NO. LAPORAN: CKE.LFS.16.2015.

**PEMASANGAN ELEKTRIK UNTUK CADANGAN
MEMBINA DAN MENYIAPKAN SEBUAH BANGUNAN
PEJABAT 2 TINGKAT JKR DAERAH
PENDANG/YAN, MUKIM AIR PUTIH, DAERAH
PENDANG, KEDAH DARUL AMAN.**

28HB. OKTOBER, 2015.

Lukisan Pembinaan MEB MSB 50KA

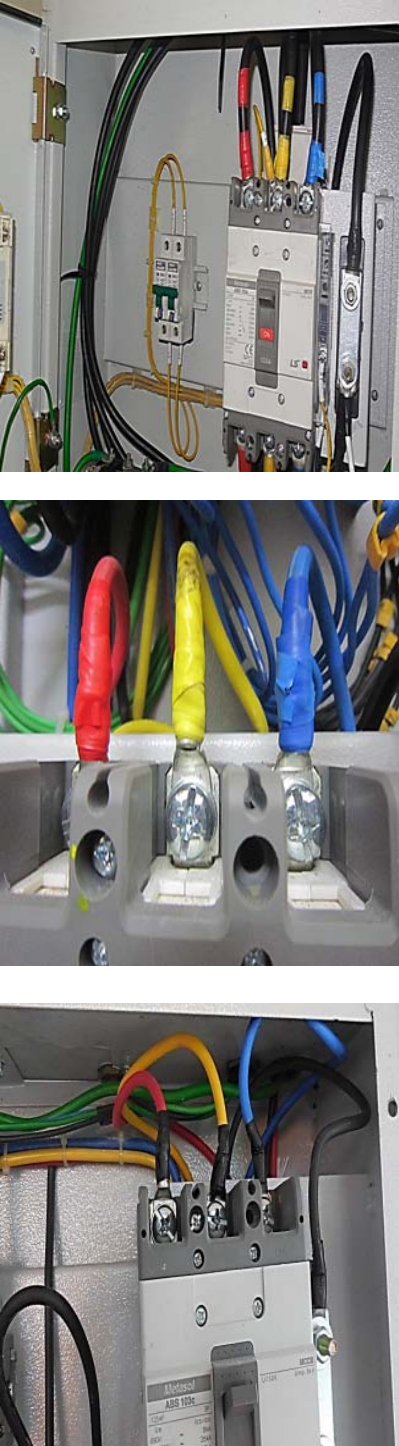
Bil.	Gambar	Lokasi / Penemuan / Ulasan	Tahap Kerosakan / Isu / Cadangan Penambahbaikan
2.	 Ke Earth Chamber (2 set 2 x 25mm x 3mm copper tape) Dari MSB (1 set 2 x 25mm x 3mm copper tape) Sistem Pembumian dan Pemasangan Main Earthing Bar (MEB) untuk MSB tidak memenuhi kehendak Lukisan Pembinaan dan Spesifikasi JKR : 1. Tiada label pada Main Earthing Bar (MEB). 2. Protective conductor dari MSB ke MEB hanya menggunakan 1 set 2 x 25mm x 3mm copper tape. 3. Tidak memasang kabel test probe (current test probe dan potential test probe).	Lokasi: Bilik Papan Suis Utama (MSB) Penemuan: Sistem Pembumian dan Pemasangan Main Earthing Bar (MEB) untuk MSB tidak memenuhi kehendak Lukisan Pembinaan dan Spesifikasi JKR : 1. Tiada label pada Main Earthing Bar (MEB). 2. Protective conductor dari MSB ke MEB hanya menggunakan 1 set 2 x 25mm x 3mm copper tape. 3. Tidak memasang kabel test probe (current test probe dan potential test probe). Ulasan: Spesifikasi JKR L-S1 (Mei 2011), Section 14.11. In the case of solid earthing, main earthing terminals or bars mounted on porcelain insulators shall be provided external to the switchboard on the wall near to the switchboard as indicated in the drawings. Unless otherwise specified, main earthing bar shall be of tinned copper bar of dimension as in Table 14A with respect to the prospective earth fault current. Main earthing bar shall be of sufficient length to accommodate termination for all protective conductors, earthing conductors and main equipotential bonding conductors of electrical installation, lightning protection system bonding conductor and generator installation bonding conductor. Means shall be provided for disconnecting the earthing conductors to permit measurement of the resistance of the earthing arrangements. The joints shall be disconnectable only by means of a tool, and shall be mechanically strong to ensure	Tahap Kerosakan : 2 Isu: Pembinaan Cadangan Penambahbaikan: 1. Memasang label pada Main Earthing Bar (MEB) dengan memenuhi kehendak spesifikasi JKR. 2. Menambah bilangan protective conductor (copper tape) MEB mengikut lukisan pembinaan iaitu 2 set 2 x 25mm x 3mm copper tape. 3. Kabel test probe (current test probe dan potential test probe) perlu dipasang mengikut Lukisan Pembinaan dan Spesifikasi JKR L-S1. Rujukan: Spesifikasi JKR L-S1 (Mei 2011), Section 14.11 , 14.12, 14.13 dan 14.16 Pemasangan Yang Baik  MEB yang memenuhi kehendak Spesifikasi JKR

electrical continuity. A **Permanent label marked with words 'Main Earthing Bar - Safety Electrical Connections - Do Not Remove'** shall be installed near to the main earthing bar. All connections to the main earthing bars shall be soundly made and electrically satisfactory by means of bolts and nuts with spring washers and jam nuts.

Two sets of earthing conductors of copper tape dimension as in Table 14A shall be provided to connect the main earthing bar to two different earth electrodes. The earthing conductors shall be buried in the ground at a depth of not less than 600mm below finished ground level.

Protective conductors between switchboard and main earthing bar shall be linked by copper tape of same cross sectional area as the main earthing bar.

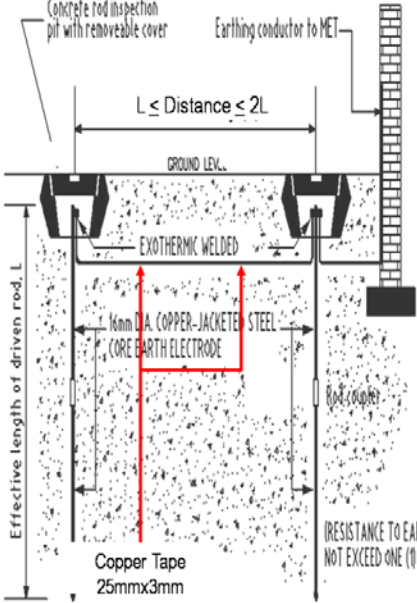
Bil.	Gambar	Lokasi / Penemuan / Ulasan	Tahap Kerosakan / Isu / Cadangan Penambahbaikan
5.	 Tidak memasang <i>cable runner</i> (<i>cable tray</i>) sebagai penyokong kabel dalam MSB.	Lokasi: MSB Penemuan: Tidak memasang <i>cable runner</i> (<i>cable tray</i>) sebagai penyokong kabel dalam MSB. Ulasan: Spesifikasi JKR L-S1 (Mei 2011), Section 2.2.1.7 <i>Cables connection between the busbars and the switchgears shall be neatly arranged and mounted on cable runner.</i>	Tahap Kerosakan: 2 Isu: Pembinaan Cadangan Penambahbaikan: Memasang <i>cable runner</i> (<i>cable tray</i>) di dalam MSB sebagai penyokong kabel. Rujukan: Spesifikasi JKR L-S1 (Mei 2011), Section 2.2.1.7 Pemasangan Yang Baik  <i>Cable runner</i> disediakan dalam MSB sebagai pengokong kabel.

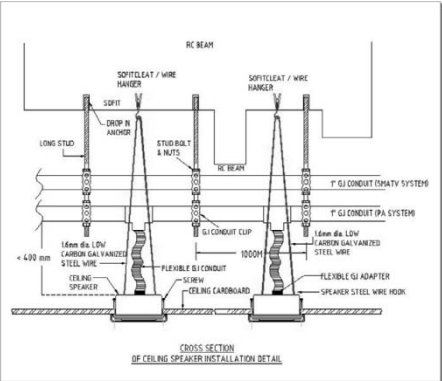
Bil.	Gambar	Lokasi / Penemuan / Ulasan	Tahap Kerosakan / Isu / Cadangan Penambahbaikan
7.	 Tidak memasang permanent label "Safety Electrical Connection – Do Not Remove" pada elektrod bumi.	Lokasi: <i>Earth Chamber</i> Penemuan: Tidak memasang permanent label "Safety Electrical Connection – Do Not Remove" pada elektrod bumi. Ulasan: Spesifikasi JKR L-S1 (Mei 2011), Section 14.20 <i>A permanent label durably marked with words "Safety Electrical Connection – Do Not Remove", in legible type not less than 4.75mm high, shall be permanently fixed in a visible position at or near:-</i> 14.20.1 The point of connection of every earthing conductor to an earth electrode, and 14.20.2 The point of connection of every bonding conductor to extraneous conductive parts. Spesifikasi JKR L-S1 (Mei 2011), Section 14.21 <i>In addition, each earthing point shall be identified by permanent label legibly marked with the words 'MSB Earth', 'SSB Earth', 'RCCB Earth' or any other appropriate words permanently fixed to the point of connection of every earthing conductor and earth electrode.</i> Spesifikasi JKR L-S9 (Mei 2011), Section 9.0 <i>Each earth electrode shall be identified by permanent label legibly marked with words "Lightning Protection Earth – Do Not Remove" permanently fixed at the point of connection of every down conductor to an earth termination and at every earth electrodes.</i>	Tahap Kerosakan: 1 Isu: Pembinaan Cadangan Penambahbaikan: <i>Permanent Label "Safety Electrical Connection – Do Not Remove" atau "Lightning Protection Earth – Do Not Remove" perlu dipasang pada setiap penyambungan elektrod bumi.</i> Rujukan : 1. Spesifikasi JKR L-S1 (Mei 2011), Section 14.20 & 14.21 2. Spesifikasi JKR L-S9 (Mei 2011), Section 9.0 Pemasangan Yang Baik  Permanent Label "Safety Electrical Connection – Do Not Remove" pada elektrod bumi

Mechanical Interlocking Schemes

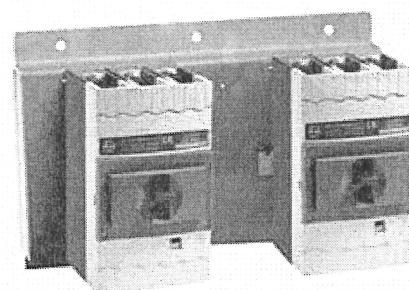
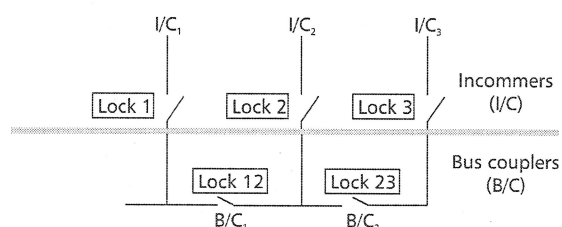
Bil.	Gambar	Lokasi / Penemuan / Ulasan	Tahap Kerosakan / Isu / Cadangan Penambahbaikan
1.	 Terdapat modifikasi pada terminal konduktor pada MCCB termination di mana bahagian tepi konduktor telah dipotong bagi memudahkan termination di bahagian line dan load.	Lokasi: Incoming Moulded Case Circuit Breaker (MCCB) pada MSB di Bilik Suis. Pengilang Papan Suis: Peneligh Electrical Engineering Sdn Bhd, Alor Setar Kedah Penemuan: Terdapat modifikasi pada terminal konduktor pada MCCB termination di mana bahagian tepi konduktor telah dipotong bagi memudahkan termination di bahagian line dan load. Dikhuatiri akan terjadi <i>hot spot</i> pada setiap bahagian terminal MCCB seterusnya menyebabkan suhu pada bahagian terminal melebihi takat yang dibenarkan (<i>temperature rise</i>). Ulasan: Standard IEC 604391:1999+A1:2004 Ed. 4.1; Klausula 7.6.2 <i>Switching devices and components shall be installed in accordance with the instructions of their manufacturer (position of use, clearances to be observed for electric arcs or for the removal of the arc chute, etc.).</i> Standard IEC 61439-1:2011 Ed. 2.0; Klausula 8.5.4 <i>Switching devices and components shall be installed and wired in the ASSEMBLY in accordance with instructions provided by their manufacturer and in a such manner that their proper functioning is not impaired by interaction, such as heat, swicthing emissions, vibrations, electromagnetic fields, which are present in normal operations.</i>	Tahap Kerosakan: 2 Isu: Pembinaan Cadangan Penambahbaikan: Pemasangan dan <i>termination</i> pada setiap komponen di dalam papan suis mestilah berdasarkan panduan daripada pembuat komponen tersebut. <i>Termination</i> pada MCCB mestilah menggunakan <i>accessories</i> yang betul seperti yang dicadangkan oleh pembuat MCCB iatu dengan menggunakan <i>spreader terminals/links</i>. Contoh Pemasangan Yang Baik Sila rujuk Lampiran 1 cadangan bagi penggunaan <i>accessories</i> yang betul daripada pembuat MCCB.

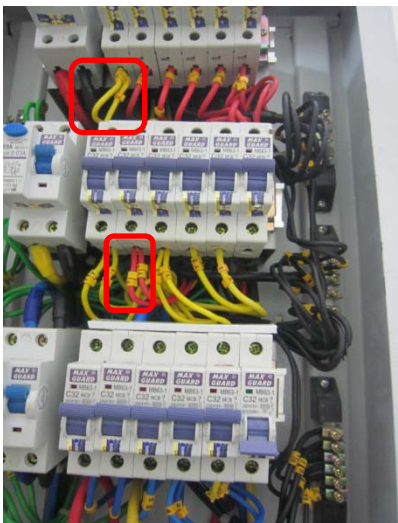
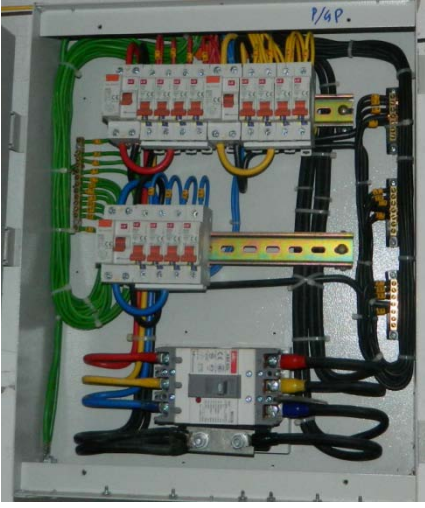
Bil.	Gambar	Lokasi / Penemuan / Ulasan	Tahap Kerosakan / Isu / Cadangan Penambahbaikan
1.	 1. Tiada <i>standard notices and signage</i> pada pintu bilik suis: i. NOTIS 'BAHAYA'. ii. NOTIS 'DILARANG MASUK'. iii. PAPAN TANDA 'DILARANG MEROKOK'. 2. Pintu bilik suis elektrik dipasang dengan <i>door closer</i>.	Lokasi: Bilik Suis dan Bilik Papan Suis Utama (MSB) Penemuan: 1. Tiada <i>standard notices and signage</i> pada pintu bilik suis: i. NOTIS 'BAHAYA'. ii. NOTIS 'DILARANG MASUK'. iii. PAPAN TANDA 'DILARANG MEROKOK'. 2. Pintu bilik suis elektrik dipasang dengan <i>door closer</i>. Ulasan: Spesifikasi JKR L-S1 (Mei 2011), Section 16.1. <i>Standard notices displaying the words 'BAHAYA' and 'DILARANG MASUK' and Electric Shock Treatment Chart shall be provided and installed at a place as required in accordance with Electricity Regulations 1994. Signage with words "BILIK SUIS UTAMA", "BILIK SUIS", "BILIK KHIDMAT ELEKTRIK" and "DILARANG MEROKOK" shall be installed for all rooms containing electrical switchboard and equipment to the satisfaction of the S.O.'s Representative.</i> Peraturan-peraturan Elektrik 1994 (PPE 1994) Peraturan 38 (1) Suatu notis standard yang mempamerkan perkataan "DILARANG MASUK" hendaklah diletakkan diluar tempat yang mengandungi kelengkapan elektrik jika gangguan tanpa kebenaran pada kelengkapan itu adalah dijangkakan dan jika gangguan sedemikian adalah membahayakan. (2). Notis yang disebut dalam subperaturan (1) itu hendaklah daripada bahan yang sesuai, 350 milimeter lebar dan 240 milimeter tinggi dengan huruf berwarna	Tahap Kerosakan: 1 Isu: Pembinaan Cadangan Penambahbaikan: 1. Memasang <i>standard notice and signage</i> yang memenuhi kehendak Spesifikasi JKR dan Peraturan-Peraturan Elektrik 1994 seperti berikut pada pintu bilik suis : i. NOTIS 'BAHAYA'. ii. NOTIS 'DILARANG MASUK'. iii. PAPAN TANDA 'DILARANG MEROKOK'. 2. <i>Door closer</i> perlu ditanggalkan daripada pintu bilik suis. Rujukan: 1. Spesifikasi JKR L-S1 (Mei 2011), Section 16.1. 2. Peraturan-peraturan Elektrik 1994, Peraturan 38 3. Peraturan-peraturan Elektrik 1994, Peraturan 110(1) Pemasangan Yang Baik  Tulisan HITAM pada latar belakang PUTIH

hitam di atas latar belakang berwarna putih, dan perkataan "DILARANG MASUK" hendaklah ditulis dengan huruf besar di tengah-tengah, dengan tulisan berukuran 290 milimeter panjang dan 30 milimeter tinggi dan jarak hurufnya ialah 6 milimeter. (3) Notis standard yang mempamerkan perkataan "BAHAYA" hendaklah diletakkan di tempat yang mudah dilihat berdekatan dengan papan suis. (4). Notis yang disebut dalam subperaturan (3) hendaklah daripada bahan yang sesuai, berukuran 240 milimeter lebar dan 350 milimeter tinggi dengan huruf berwarna merah di atas latar belakang berwarna putih, dan di atasnya hendaklah mempunyai garisan tiga halilintar biasa yang setiapnya berukuran 80 milimeter tinggi dan 6 milimeter lebar pada bahagian yang paling lebar, dan di bawahnya perkataan "BAHAYA" hendaklah ditulis dengan huruf besar, dengan tulisan 190 milimeter panjang dan 28 milimeter tinggi dan jarak dan jarak hurufnya ialah 6 milimeter. Peraturan-Peraturan Elektrik 1994. Peraturan 110(1). Sesuatu pemasangan hendaklah disenggarakan dalam keadaan baik dan berfungsi dan langkah-langkah awasan hendaklah dipatuhi pada setiap masa untuk mencegah bahaya. Nota: Pemasangan <i>door closer</i> akan mendatangkan kesukaran kepada pekerja penyenggaraan di masa hadapan kerana pintu perlu disendal supaya tidak tertutup.
